URZĄD MIEJSKI W JEZIORANACH

ZP.271.4.2021

W prowadzonym postępowaniu przetargowym na **rewitalizację zabytkowego parku w Jezioranach** wpłynęły do Zamawiającego zapytania, na które w trybie art. 135 ust. 1 ustawy z 11 września 2019r. Prawo zamówień publicznych (Dz. U 2019r poz. 2019), zwanej dalej PZP Zamawiający udziela odpowiedzi :

Opis:

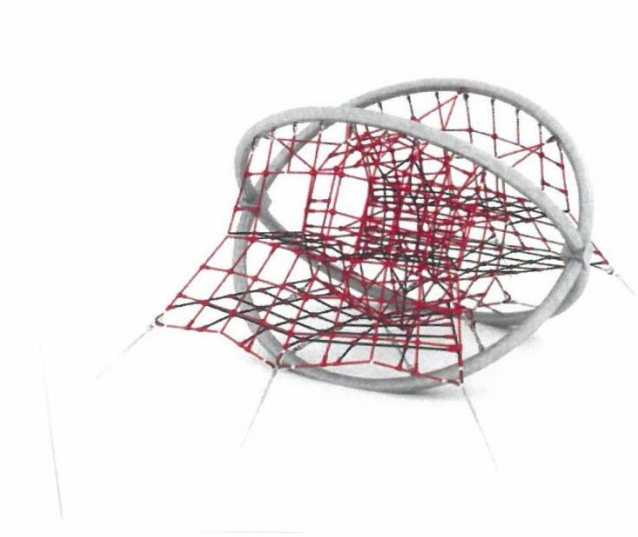
Pytanie 8

Czy zakres zamówienia obejmuje dostawę dwóch urządzeń zabawowych na dużym placu zabaw ? prosimy o jednoznaczną informację które urządzenie zabawowe należy przyjąć do wyceny na dużym placu zabaw

Odpowiedź 8

Tak, zamówienie obejmuje dwa urządzenia na dużym placu zabaw. Do wyceny należy przyjąć urządzenie opisane w poz. 1 w części opisowej – 11.7.3 Urządzenia placów zabaw oraz urządzenie:

Urządzenie z konstrukcji stalowej w kształcie kuli, z płaszczem linowym wychodzącym poza obrys konstrukcji oraz dwóch pięter linowych. Średnica ok 130 m.
